Změnový list č. ZL 01

Projekt: „Kanalizace Lipník nad Bečvou VII – Trnávka“

Název změnového listu: **Změna technologie založení objektu SO 02 Čerpací stanice ČS-T**

SO 02 Čerpací stanice ČS-T

Příloha č. 4 – Fotodokumentace

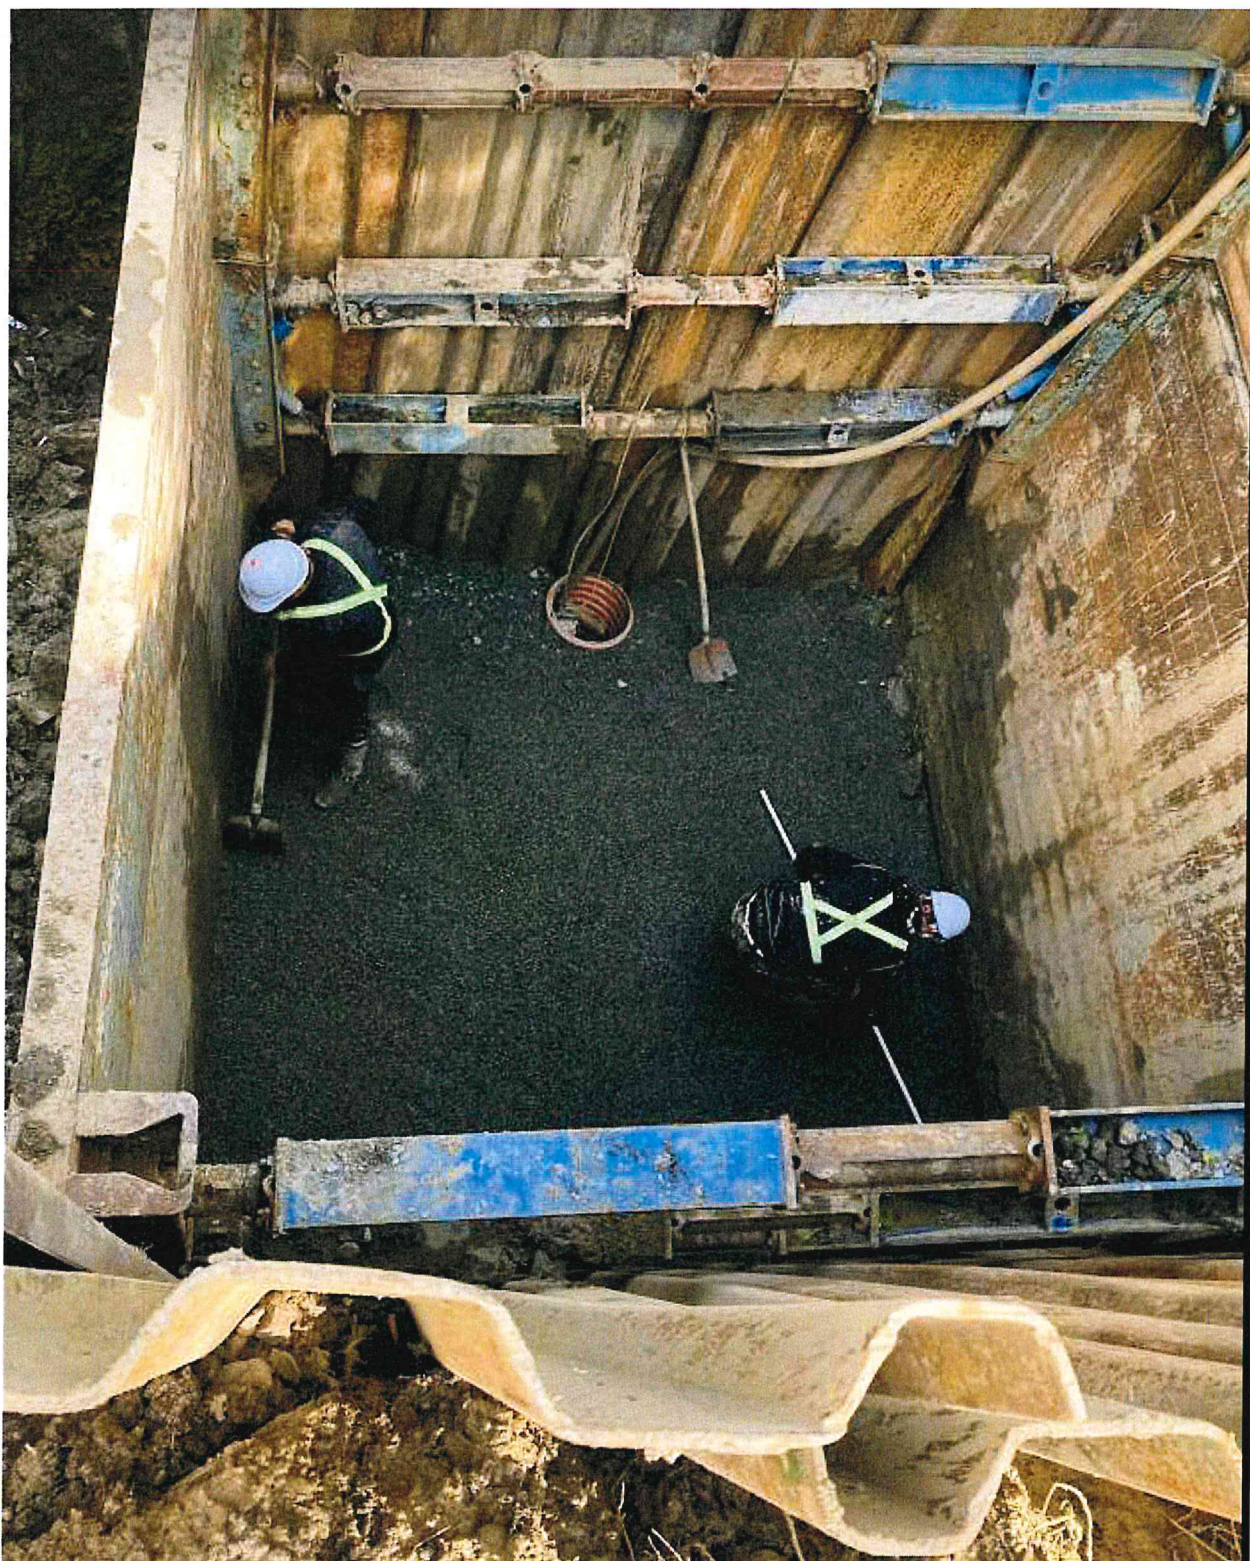
Balvany vytěžené při výkopu stavební jámy pro ČS-T

Kombinace štětové stěny UNION s těžkým boxem MAGNUM. Čerpání vody z podloží čerpací stanice

Zkouška únosnosti podloží rázovou zkouškou za použití lehké dynamické desky

Těsnění pažení stavební jámy za použití jílovité zeminy

Obrázek 1 Výkop v místě čerpací stanice, kde byla projektována štětovnicová stěna pro zajištění stavební jámy

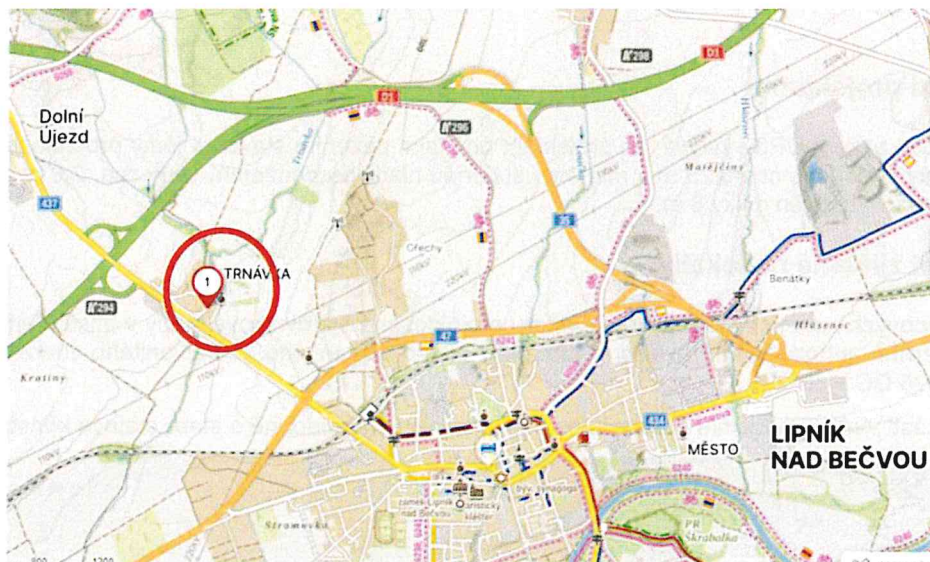
Během výkopových zemních prací byly v prostoru projektované štětovnicové stěny v místě čerpací stanice ověřeny velmi hrubozrnné antropogenní navážky a materiály hlinito-kamenitého až balvanitého charakteru (zemina třídy Y -G3 G-F až G5 GC + cb + b).

Další zemní prostředí, v němž měla být prováděna štětovnicová stěna, bylo tvořeno starým násypovým tělesem z kamenito-hlinitých materiálů frakce 0/500 mm třídy G3 G-F až G5 GC + cb + b (viz obrázek 6) s fragmenty hornin a betonů o velikosti až 500 mm (viz obrázek 7).

Zajištění stěn stavební jámy proto doporučuji po projednání s projektantem provést jiným způsobem.

Obrázek 6 Výkopek -hrubozrnné antropogenní navážky Y hlinito-kamenitého charakteru v místě projektované

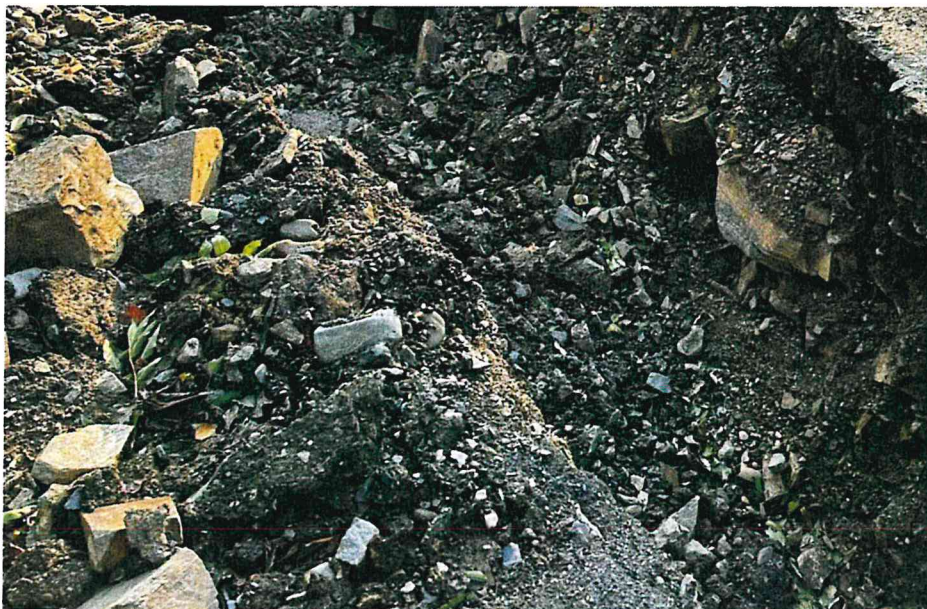
Na základě všech výše uvedených informací a po analýze předložených dokumentů a provedených terénních prací lze konstatovat, že **zemní prostředí tvořené převážně hrubozrnnými antropogenními navážkami Y** (staré štětové podloží vozovky z kamenů a balvanů) a materiály hlinitokamenitého až balvanitého charakteru ze zemin tříd G3 G-F až G5 GC + cb + b frakce 0/500 mm (staré násypové těleso) **není vhodné pro realizaci beraněných štětovnicových stěn.**
